**Avis délibéré en date du 20 mai 2020
de la Mission régionale d'autorité environnementale d'Ile-de-France
sur le projet de construction d'un ensemble immobilier sur la partie centrale
de l'île Seguin situé à Boulogne-Billancourt (Hauts-de-Seine)**

Le présent avis porte sur le projet, dénommé « DBS » (Développement Boulogne Seguin), de construction d'un ensemble immobilier sur la partie centrale de l'île Seguin à Boulogne-Billancourt (Hauts-de-Seine). L'opération s'inscrit dans le cadre du projet de Zone d'Aménagement Concerté (ZAC) Seguin-Rives de Seine. L'avis est émis dans le cadre de la procédure de permis de construire.

Illustration 4 : Plan masse des aménagements de la partie centrale de l'île Seguin et des toitures des immeubles (pièce A02, p.20)

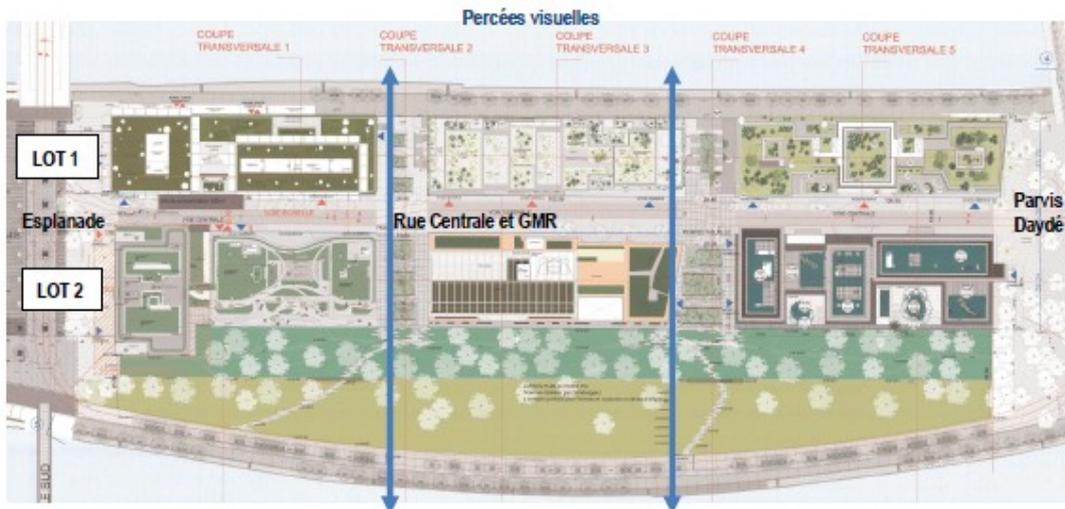
Ces 2 lots sont chacun composés de 3 immeubles séparés par deux percées de minimum 20 m de largeur. Le lot 1 est subdivisé en 3 immeubles (A, C et E) et représente environ 55 440 m² SDP (~43 % de la surface totale) et le lot 2 composé de 3 immeubles (B, D et F) représente environ 74 560 m² SDP (~57 % de la surface totale). (Illustration 4 3)

La MRAe recommande de compléter l'étude d'impact par des informations plus détaillées et une évaluation des impacts concernant les différents espaces publics de la partie centrale de l'île Seguin (esplanades, voies sur berges et voies centrales, jardin public) ainsi que leurs modalités de gestion.
